Mission régionale d'autorité environnementale
BOURGOGNE - FRANCHE - COMTÉ

**Avis de la Mission Régionale d'Autorité environnementale
de Bourgogne-Franche-Comté
sur le projet de centrale photovoltaïque au sol
sur la commune de Deux Rivières (89)**

N ° BFC-2026-020237/A P

Figure 2 : Plan de masse du projet (source : étude d'impact)

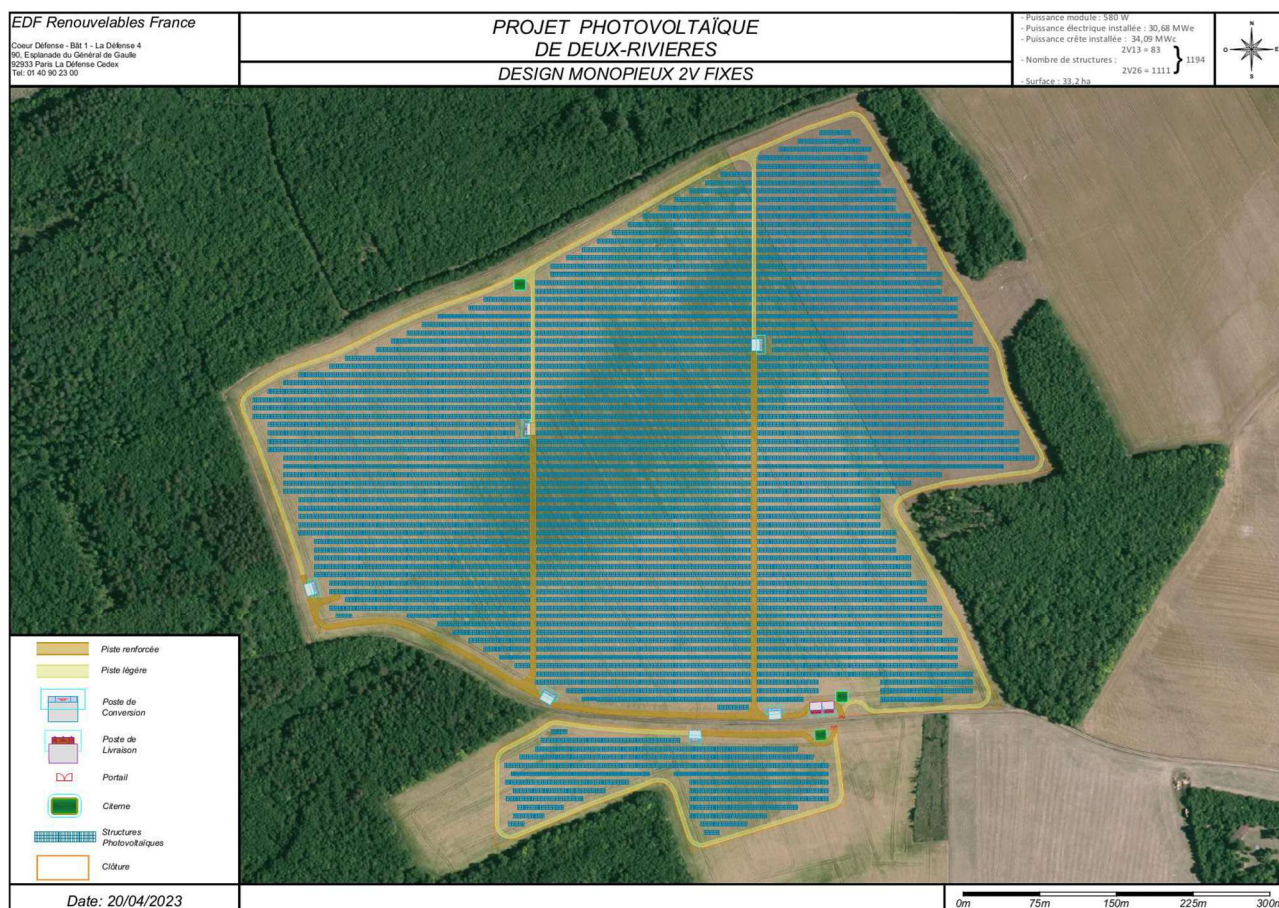
par rapport aux lisières forestières d'une distance minimale de 50 mètres serait pertinent, conformément aux nouvelles dispositions du service départemental d'incendie et de secours (SDIS) en la matière.

Les travaux sont prévus sur douze mois pour l'installation d'environ 60 000 panneaux photovoltaïques sur 1 202 tables fixes (soit environ 14,1 ha de surface projetée au sol), pour une hauteur minimale de 1 m et une hauteur maximale de 3,03 m. Le projet prévoit en outre la création de 6 772 m² de voiries lourdes et 9 960 m² de voiries légères, ainsi que l'installation d'une clôture d'une hauteur de 2 m sur 3 305 ml.

La MRAe relève que ces hauteurs des tables seraient insuffisantes pour qualifier le projet d'agrivoltaïque (1,20 m dans le cadre départemental et 1,50 m préconisé par la fédération nationale ovin). Au vu des caractéristiques du projet, la MRAe invite le porteur à inscrire son projet dans l'esprit des règles qui régissent l'agrivoltaïsme.

Figure 3 : Localisation des projets EnR dans un rayon de 10km autour du projet (source : MRAe)

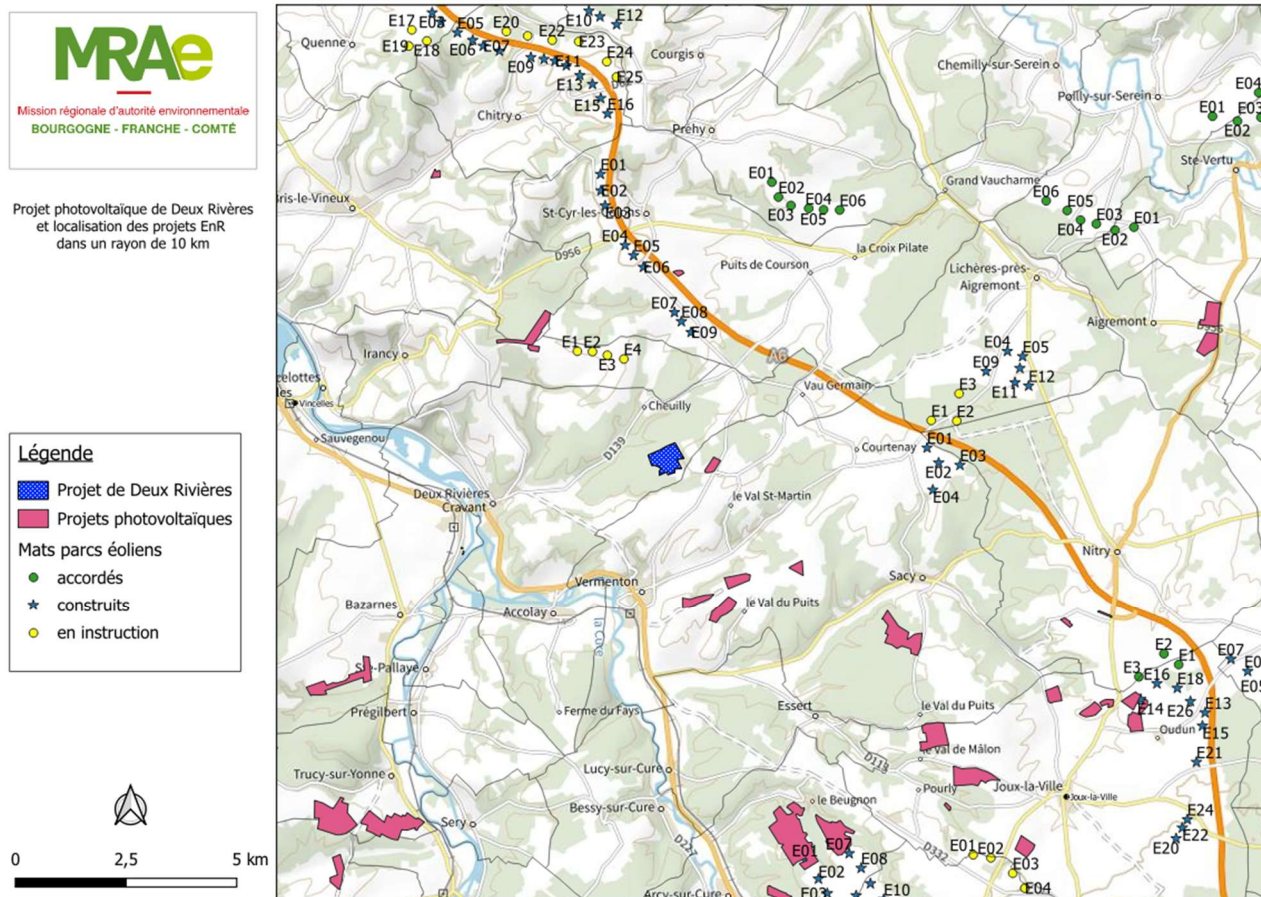
Les projets identifiés sont décrits de manière très succincte, le dossier ne fournissant pas ou peu de caractéristiques les concernant, pas même leur puissance ou leur superficie. Le recensement des projets est par ailleurs très incomplet. Dans un rayon de 10 km autour de la Zip, six projets de centrales photovoltaïques identifiés ont été adressés à la MRAe :

L'ensemble de ces projets photovoltaïques représente une surface d'emprise clôturée totale de 389,62 ha. En comptant le projet de Saint-Bris-le-Vineux et d'Irancy, cette superficie atteint 409,23 ha répartis sur le territoire de six communes dans un rayon de 10 km autour du projet de Deux Rivières.

Globalement, le dossier minimise les effets cumulés, et leur prise en compte s'avère particulièrement lacunaire, tant au niveau des sites identifiés que des arguments et données mobilisés.

- de considérer, pour évaluer les impacts cumulés, un rayon de 10 km autour du projet incluant la totalité des parcs photovoltaïques et éoliens en exploitation, construits, autorisés mais également en instruction ;
- de conduire une réelle analyse des impacts cumulés du projet sur les milieux et les espèces, prenant notamment en compte les enjeux liés à la fragmentation des territoires et à la perte de fonctionnalité écologique des milieux ;
- de mesurer la consommation d'ENAF globale des projets considérés, et d'en définir les impacts ;

- **de mener une véritable analyse des effets cumulés sur le paysage et les milieux humains, incluant notamment une étude de saturation visuelle pour tous les lieux de vie et paysages sensibles concernés ;**
- **de réévaluer sur cette base les impacts du projet et de définir, le cas échéant, les mesures adaptées visant à les éviter, les réduire et, le cas échéant, les compenser (séquence ERC), et veiller à leur cohérence voire leur complémentarité avec celles prévues dans les autres projets.**
